Bebauungsplan Nr. 64 b „Kegelspielpanorama II“

Bezeichnung des Bauleitplanes
Bebauungsplanes Nr. 64b "Kegelspielpanorama II" sowie Änderung des
Flächennutzungsplanes in diesem Bereich

Bebauungsplan Nr. 64 b "Kegelspielpanorama II" sowie Änderung des Flächennutzungsplanes "Kegelspielpanorama II"

**Bauleitplanung der Marktgemeinde Burghaun, Gemarkung Burghaun und Hünhan
Bebauungsplan Nr. 64b „Kegelspielpanorama II“ sowie Flächennutzungsplan-Än-
derung in diesem Bereich**

Bild 6 – Starkregenmodell

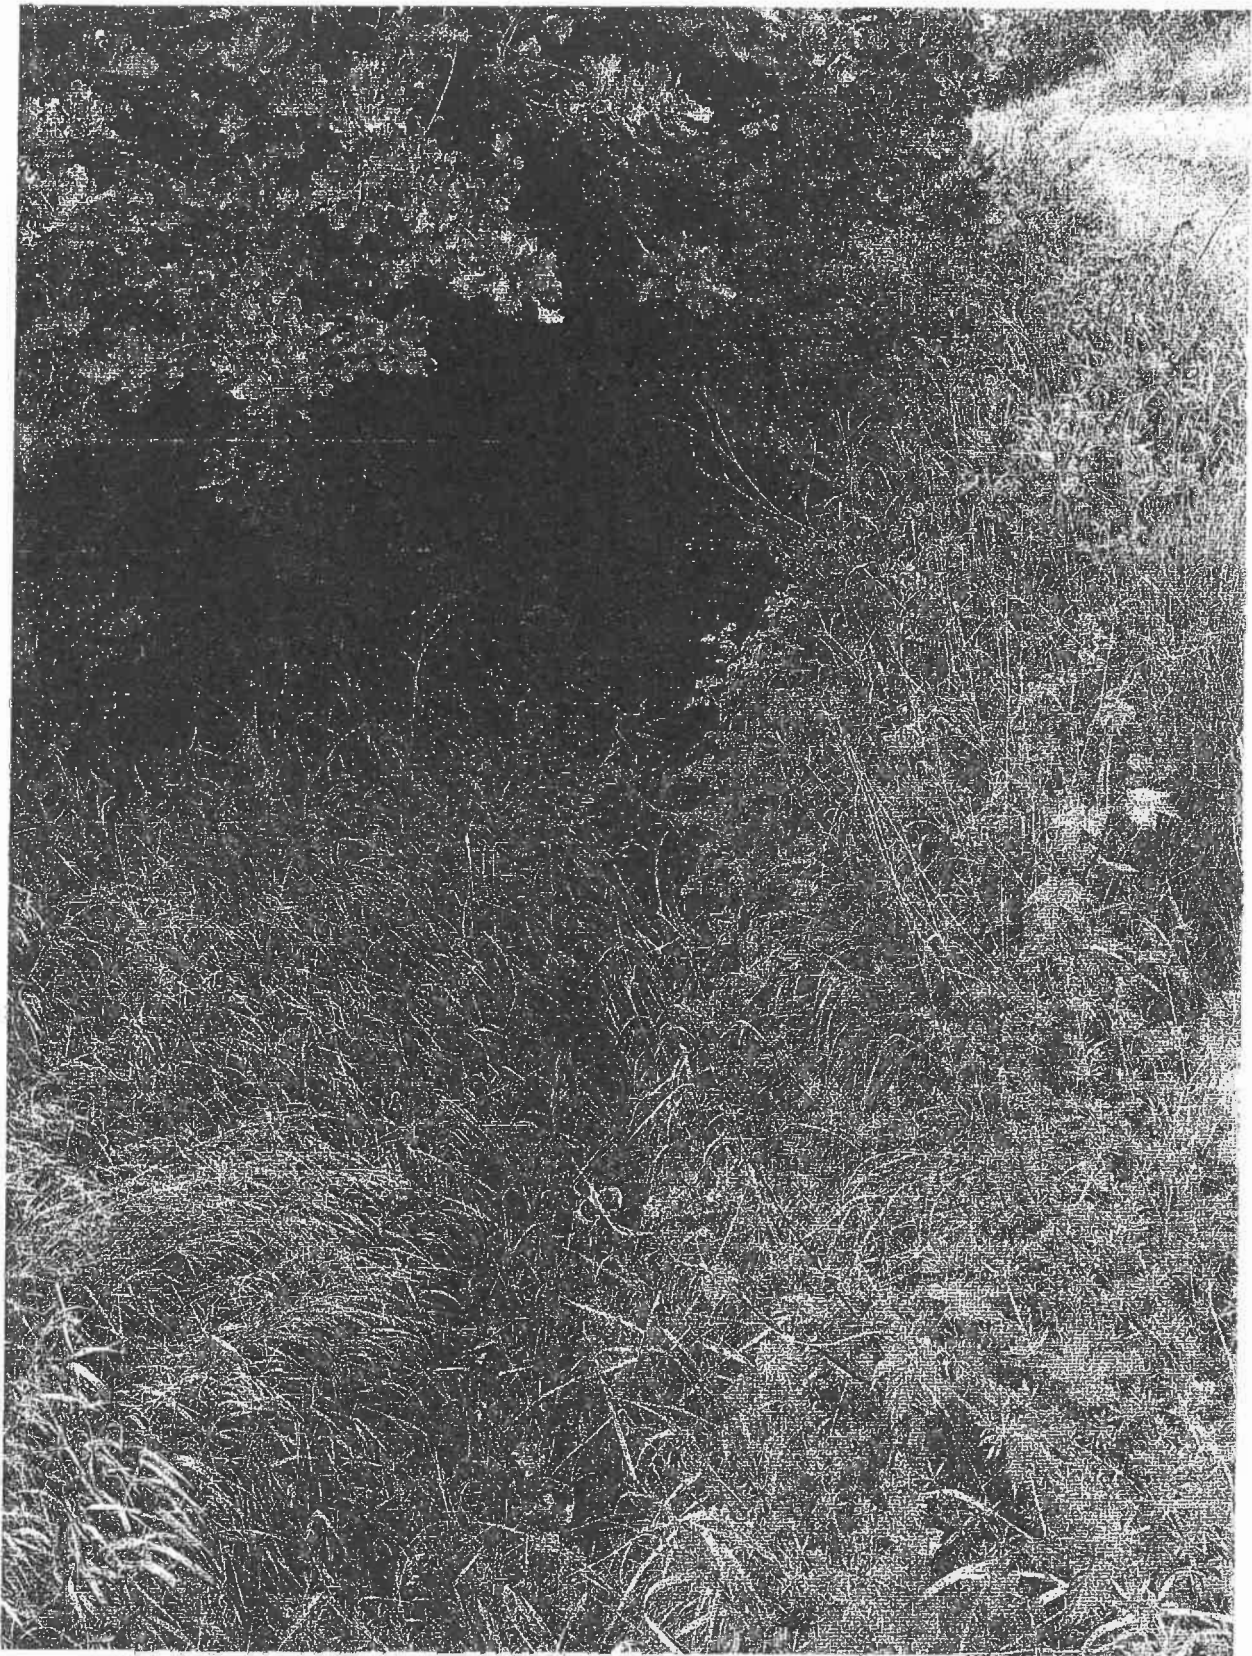
Betrachtet man das Starkregenmodell der Marktgemeinde Burghaun (Bild 6) fällt auf, dass in diesem Bild der Starkregenabfluss über den offenen Kanal Flur 5 Flurstück 171, Am Stein überhaupt nicht verzeichnet wurde, obwohl es beim letzten Starkregenereignis nachgerade hier zu den größten Schäden im Ort gekommen ist. Es stellt sich hier die Frage, wurde richtig gerechnet?
